Regards croisés avec le territoire – Atelier Insertion paysagère et architecturale du projet

Synthèse de la Commission Territoriale de Concertation des Vals du Dauphiné

CTC Vals du Dauphiné (4 juin 2026) – Atelier 2 : Intégration paysagère et architecturale du projet

CTC Vals du Dauphiné (4 juin 2026) – Atelier 2 : Intégration paysagère et architecturale du projet

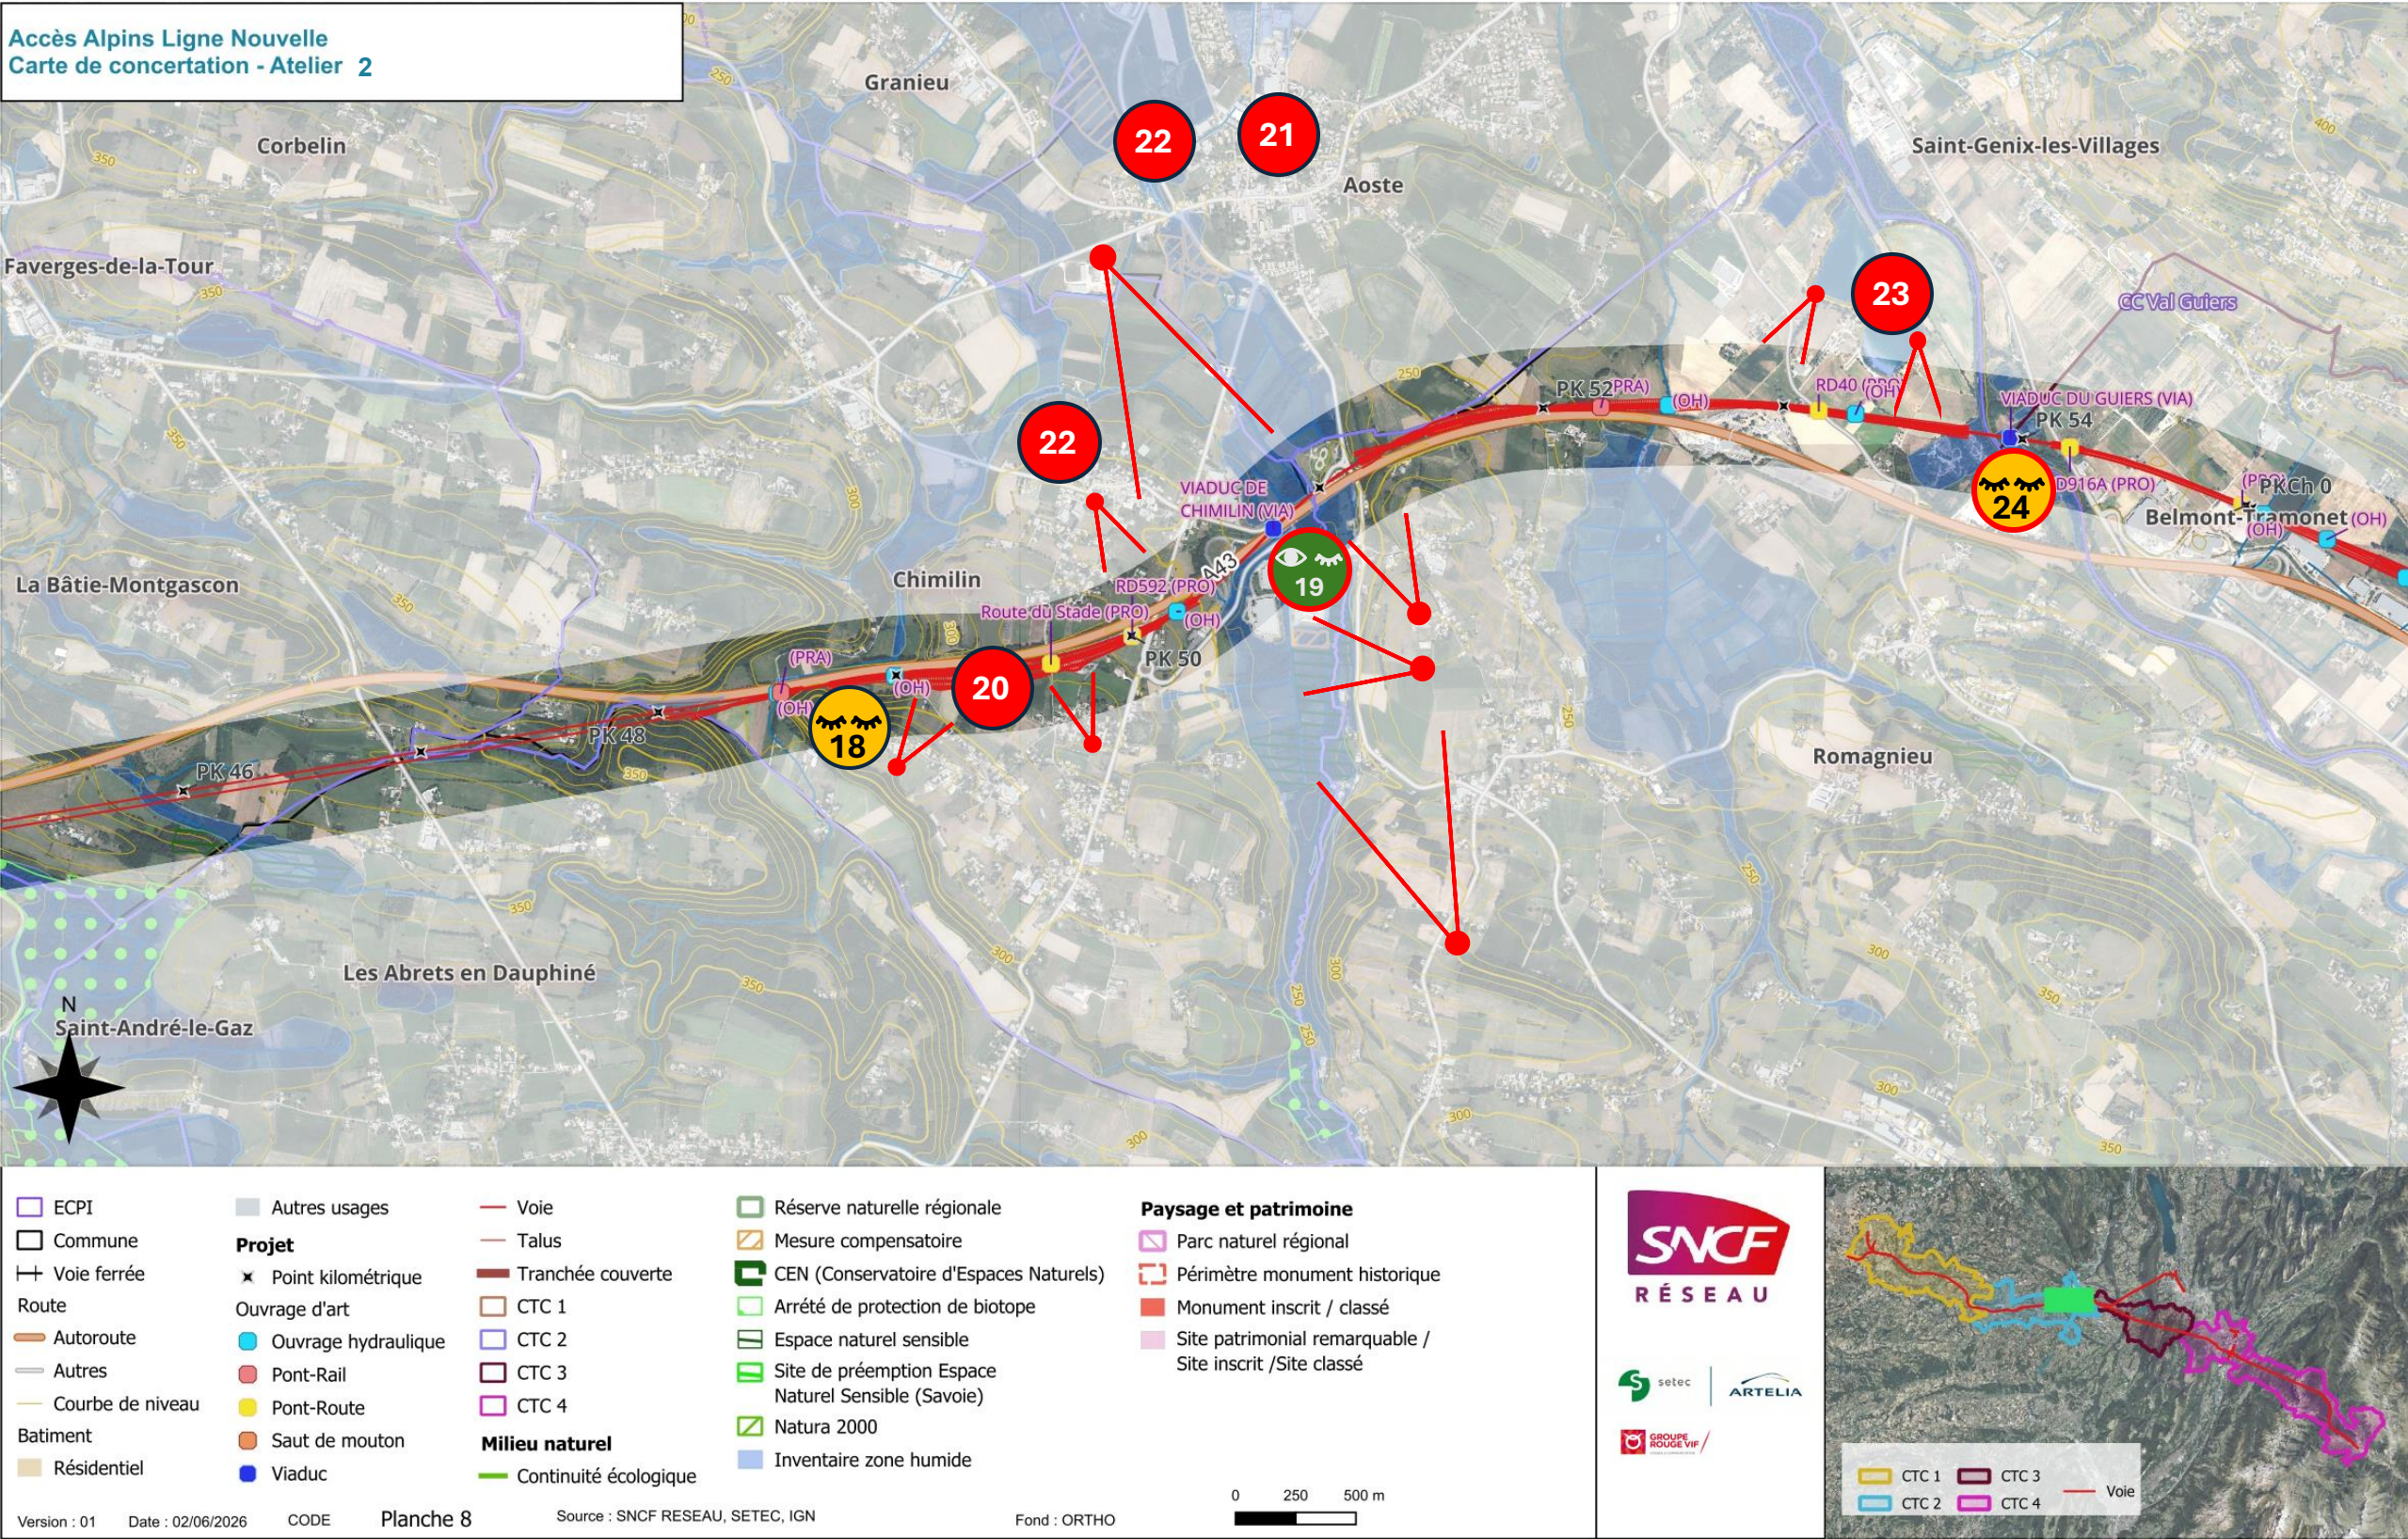
17	p.2		ouvrage sobre	Tunnel de Saint-Didier-de-la-Tour	Les têtes de tunnel et les tranchées couvertes devraient être sobres et intégrées dans le paysage.
					Intégration de l'entrée du tunnel dans le paysage
			Ouvrage sobre		Insertion paysagères des ponts-routes avec le réhaussement du demi échangeur (potentiel échangeur complet ?)
18	p.3		ouvrage sobre	Chimilin	Ouvrage sobre pour la tête de tunnel de Sainte-Blandine du côté de Chimilin
					En sortie du tunnel de La-Bâtie, avoir une belle intégration paysagère
19	p.3			Chimilin	Visibilité sur le viaduc pour les riverains. Volonté d'aménager au mieux pour masquer l'ouvrage et éviter le bruit
			ouvrage architecturé		Le viaduc de Chimilin sera très visible, il est donc pertinent de faire un "bel ouvrage"
			Ouvrage architecturé		Pour le viaduc de chimilin, avoir un viaduc élancé avec une belle intégration qui tienne compte du relief des montagnes. Il est essentiel de limiter l'emprise visuelle des piles du viaduc. Faire un "viaduc Portes des Alpes"

Ouvrage sobre ou architecturé		Viaduc de Chimilin avec un impact visuel très fort et visible depuis la colline de Romagnieu. Il est très difficile de choisir entre deux options, volonté d'avoir moins de piles et un tablier plus fin que dans l'APS
20	p.3			Chimilin	Concernant les remblais sur la commune, volonté d'insérer des murs antibruits et de végétaliser.
					Avoir un traitement des déblais spécifique
21	p.3			Aoste	Vigilance sur les sites archéologiques de la commune.
22	p.3			Chimilin - Aoste	Depuis Chimilin et Aoste, co-visibilité avec la ligne. La vue sur la Chartreuse sera cachée et est donc à préserver.
23	p.3			Romagnieu	Au niveau de la base de loisirs, vue et accessibilité doivent être préservées.
					Maîtriser parfaitement l'intégration paysagère car la ligne passe à côté de la base de loisirs
					Base de loisirs avec co-visibilité importante avec la ligne
24	p.3		ouvrage sobre	Romagnieu	Viaduc du Guiers

Viaduc du Guiers : la traversée du Guiers doit être sobre, du fait des enjeux paysagers et biodiversité (zone naturelle)
					Le viaduc du Guiers doit être sobre et prendre en compte la route RD916.
